第2回作業部会における指摘事項への回答

1. 炉型と技術開発項目

2-2 海外高温ガス炉の停止理由(2/2)

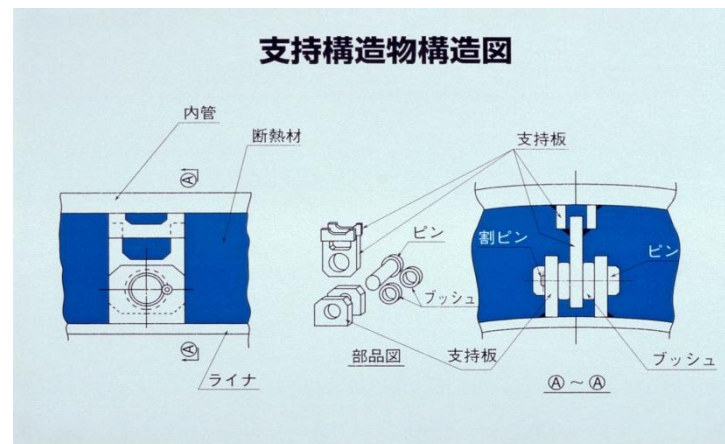
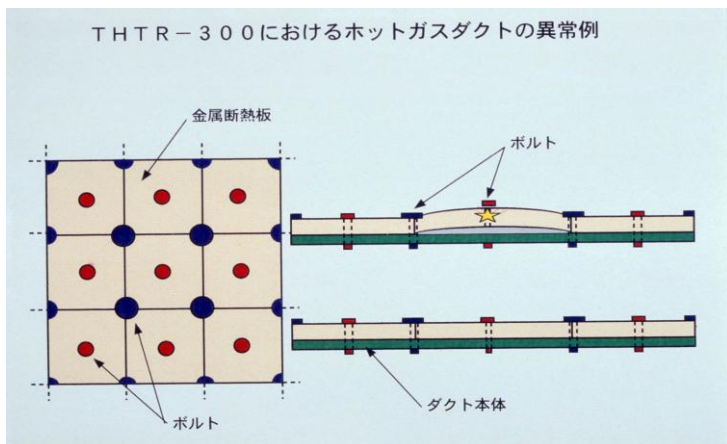
炉	故障等	HTTRへの反映内容
THTR-300 (ドイツ)	<p>球状燃料取出し管の冷却材流れ(燃料の流れと冷却材の流れが逆方向)による燃料球取出し不能</p> <p>制御棒の挿入による燃料球の多数破損</p> <p>高温ガスダクト内の金属断熱板中心部の留め具ボルトの頭の破損</p>	<p>燃料形状と燃料取扱設備が異なる。</p> <p>制御棒は制御棒案内ブロックに挿入し、燃料と接触しない。</p> <p>ボルトは使用せず、高温二重配管の周方向4カ所にライナ支持金具(支持板 ピン、ブッシュ)を使用。(ライナと内管の支持板に穴をあけ、細めのピンを通し、遊びを持たせて連結し、熱膨張を拘束せず、自重を支える。</p>
